# Projektændring

ETABLERING AF NY RO/RO KAJ 23 I FREDERICIA HAVN

### ADP Fredericia havn – Ny Kaj 23

#### Projektændringer

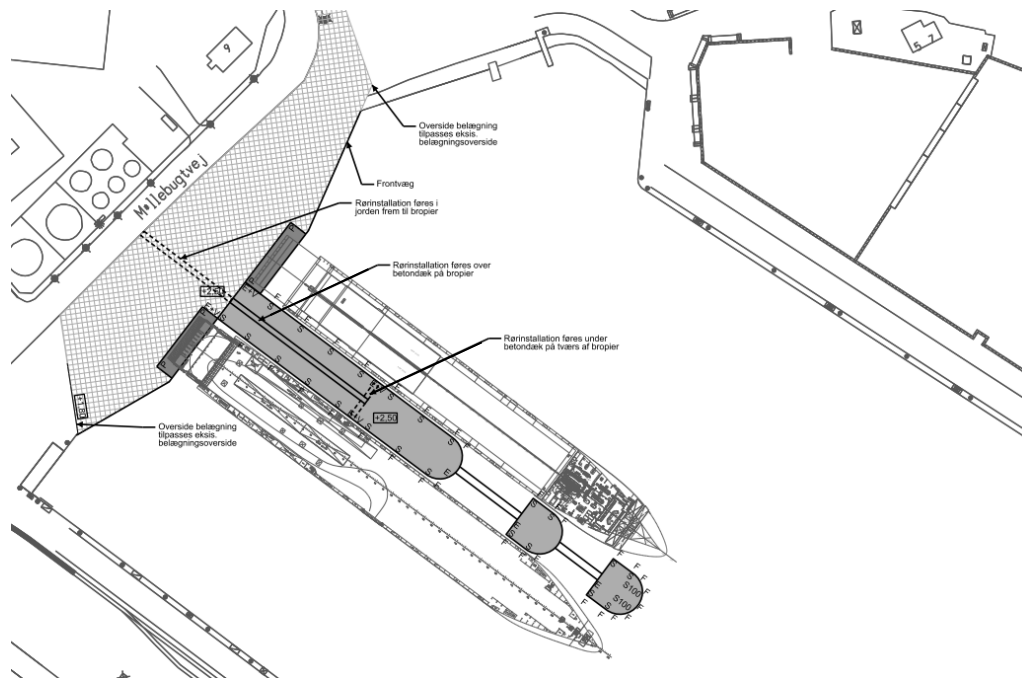
Projektet består af udbygning udfor den eksisterende havnekant. Derudover skal der fyldes op for at give mulighed for kørsel til/fra RO/RO-skibene, og sikre sammenhæng til de eksisterende arealer for oplag. Opfyldt inddæmmes bag stålspons, og der etableres to RO/RO-lejer.

Derudover etableres en pier, der af hensyn til minimalt uddybningsarbejde er planlagt som et armeret betonbrodæk på stålørspæle. Det forventes, at bredden bliver 18 m, hvilket sikrer en stabil konstruktion. Bredden sikrer ca. 6 m fri passage mulighed i begge sider samt ca. 4 m friholdt til rørinstallationer og andre tekniske installationer, som bl.a. landstrøm. Længden af pieren bliver ca. 110 m.

Yderst i bassinet skal der etableres to kombinerede anlægs- og fortøjnings duc d'alber (platforme med fortøjningsarrangement) ligeledes på pælekonstruktion. Duc d'alberne forbindes til hovedpieren med løbebroer.

Figur 3-1: Kaj 23 projektet opdateret - én lang bropier.

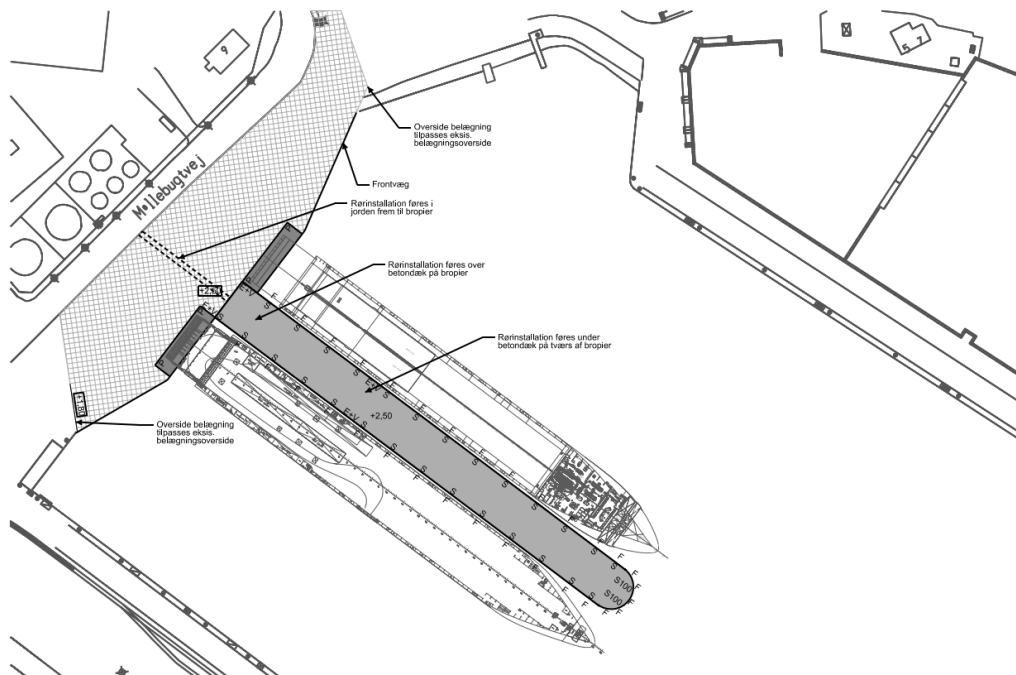
Uddybningsmængden er reduceret betragteligt og dermed også sandopfyldningsmængderne. Det vil også sige, at der skal bortsejles en væsentlig reduceret mængde uddybningsmateriale til eksternt depot.

Samtidig vil størstedelen af uddybningen nu foregå med grab i lukket område i cellefangerdæmning (dobbelt spunsvæg), hvilket vil reducere sedimentspredningen under gravearbejdet. Efterfølgende vil der i spuncellen blive opfyldt med rene materialer i form af sandfyld. Overskydende havvand fra opfyldningsprocessen vil blive ledt ud i havnebassinet igennem en midlertidig etableret åbning i cellefangedæmningens frontvæg. For at minimere spredning af opslæmmede materiale vil der blive etableret siltgardin omkring den midlertidige åbning i cellefangedæmningen. Åbningen vil blive afviklet/lukket når opfyldningsarbejdet er udført.

I området bagved cellefangerdæmningen fyldes der op med letklinker (f.eks. leca) for at aflaste trykket på cellefangerdæmningen og for at reducere på fremtidige sætninger. For at kunne indbygge letklinkerne nogenlunde tørt, fortages der en midlertidig bortlænsning af havvandet bag cellefangerdæmningen. Dette vand er ikke forurennet, og har samme sammensætning som vandet i havnebassinet. Når letklinkerne er indbygget tillades der en tilbagestrømning af havvand. Der vil ikke blive foretaget grundvandssænkning i forbindelse med arbejdet.

Ovenstående tiltag medfører en mindre spunsvæglængde samlet set i forhold til projektforslaget, til gengæld er der kommet nedre forankring i cellefangerdæmningen samt nogle flere stålankre imellem bagvæg og ankervæggen.

Terrænet på baglandet er hævet lidt fra toppunkt i kote +2,5 til kote +3,1 m med fald ned til Ro-Ro-ramperne i kote +2,5 og med fald ned til Møllebugtvej i kote ca. +1,95 m. Koten på Møllebugtvej hæves således lidt, men dog fortsat indenfor et niveau som vejen oprindeligt har haft.

Det er besluttet at ændre bropieren, således at den udføres som en lang bropier med en længde på ca. 200 m. Dette medfører at der ikke længere er 2 stk. fritstående duc d'alber. Det yderste punkt af bropieren hhv. yderste duc d'albe er uændret. Ændring medfører at der i alt skal rammes 203 pæle mod 178 pæle fra forprojektet. Projektændringen er illustreret på Figur 3-1.

Figur 3-2: Opdateret placering af støjbarriere Kaj 23

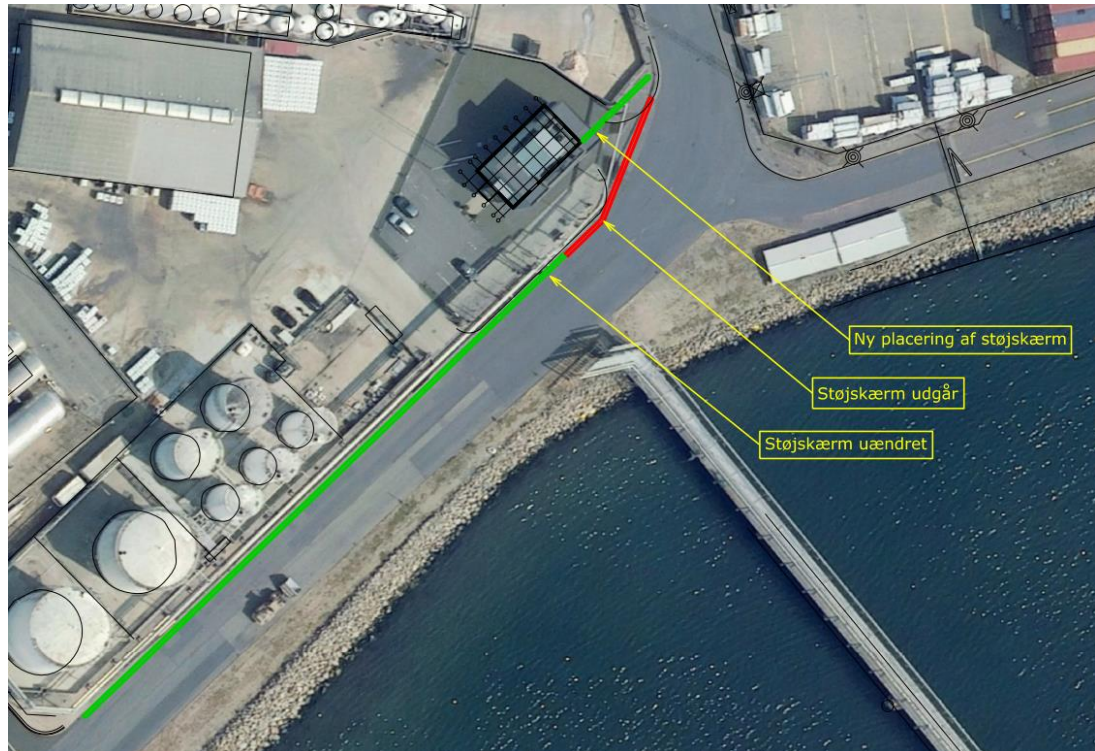
Støjbarrierens placering ved Kaj 23 ændres jf. Figur 3-2. Den nye placering er valgt for at tilgodese DanGødningss udsyn mod Lillebælt. Det visuelle udtryk vurderes ikke at blive påvirket væsentligt, og vil kun være synlig fra Strandvejen.

Barrierens støjdæmpende effekt ved den nye placering svarer til den oprindelige placering fra projektforslaget. Dokumentation fremgår af Bilag 1. Der er tale om opdateret dokumentation svarende til bilag 5 i miljøkonsekvensrapporten.

*Figur 4-5. Område påvirket af lydniveauer over adfærdsgrænsen (103 dB) for marsvin under nedramning af hhv. spuns og pæle i Fredericia Havn ved anvendelse af*

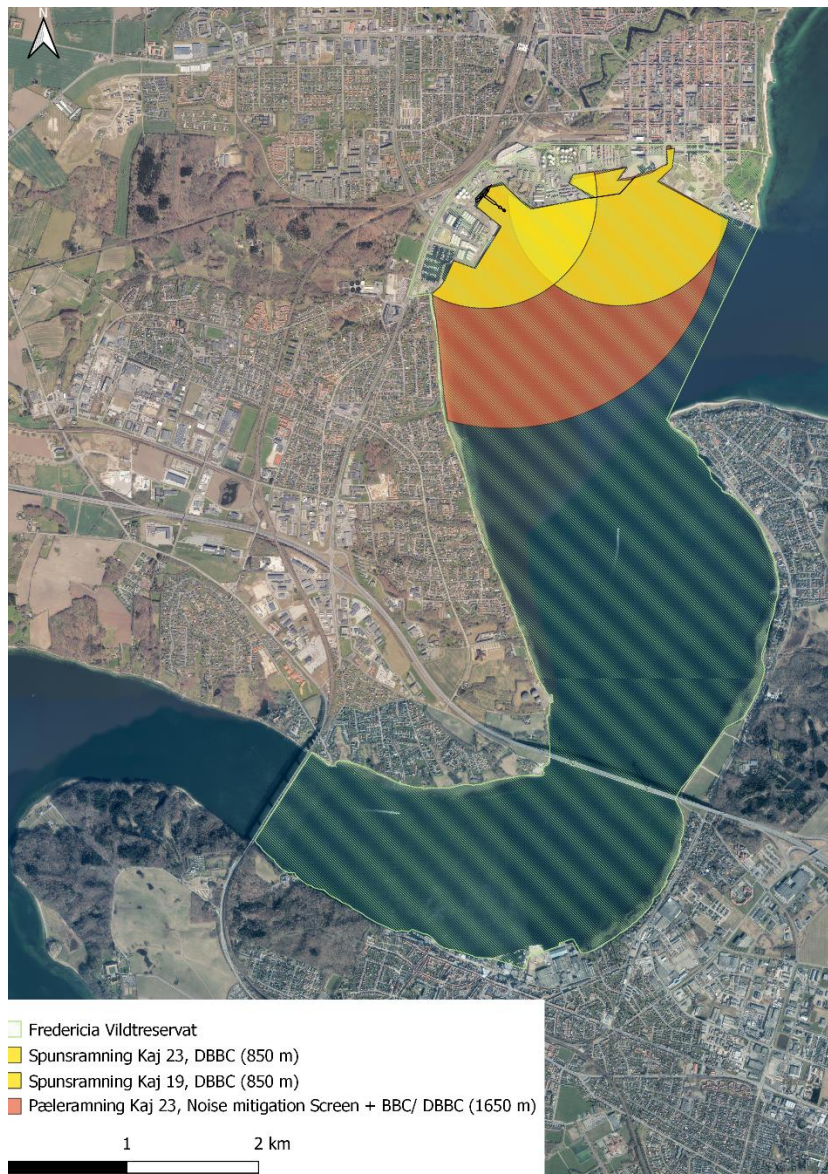
På nedenstående figur er det område der er påvirket af støjniveauer over adfærdsgrænsen indtegnet på et kort over Lillebælt med Fredericia Naturreservat indtegnet.

Støjpåvirkning fra nedramning af spuns og pæle vil være lokal og midlertidig. I perioden med nedramningsarbejdet vil marsvin stadig kunne passere i Lillebælt i et område ved Strib også under nedramning af pæle, som har den højeste støjpåvirkning. Der vil som i det oprindelige projekt ikke ske ramning weekend og nat og i disse perioder vil marsvin kunne færdes i hele området.

Med anvendelse af støjdæmpende afværgeforanstaltninger, DBBC under spunsramning og NMS+BBC eller DBBC under pæleramning samt soft start begrænses området, der er påvirket af støjniveauer over adfærdsgrænsen mest muligt. Da marsvin også under nedramningsarbejdet vil kunne passere i Lillebælt udfor havnen vurderes det, at påvirkningen af bestanden af marsvin fra undervandsstøj ikke vil være væsentlig hverken for den samlede Bælthavspopulation eller for de marsvin, der lokalt befinder sig i nærheden af anlægsområdet. Da sæler og øresvin er lidt mindre følsomme for undervandsstøj end marsvin vurderes det, at de anvendte afværgeforanstaltninger også vil have effekt på disse arter, således at påvirkningen ikke er væsentlig.
